设备检修口预留口

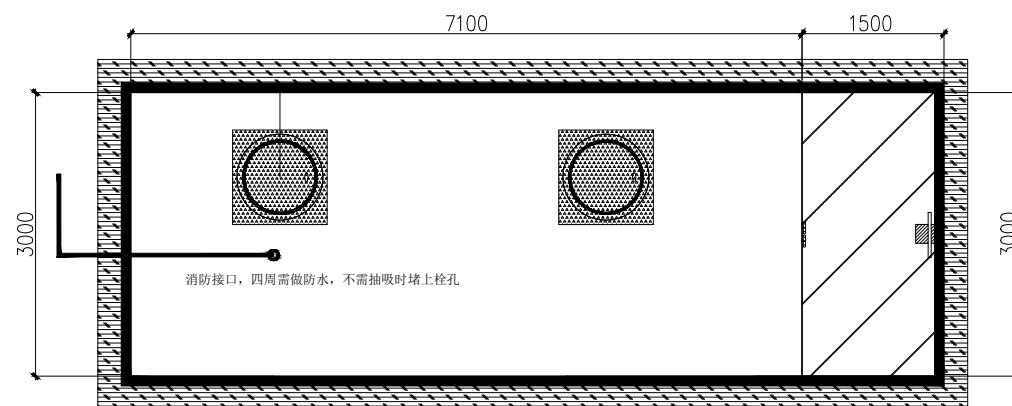
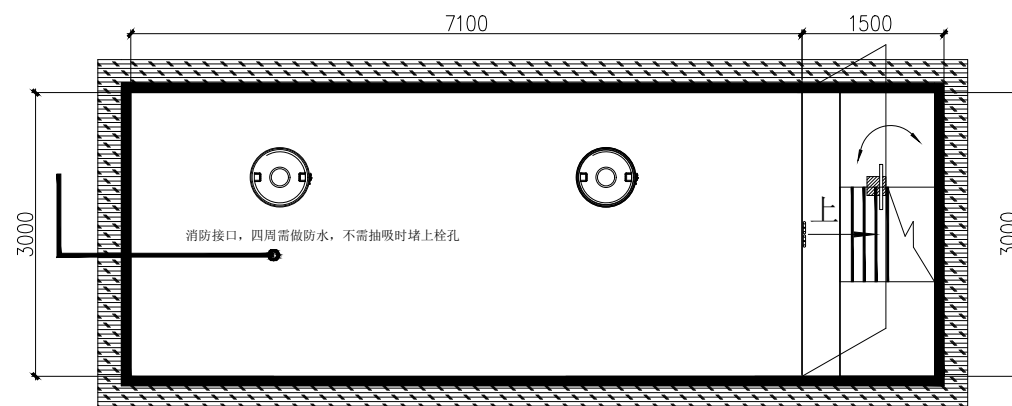
建议换成井盖，留两个检修口出来，减少开门数量及重量，还记得华润万象汇搬铁块的场景吗？
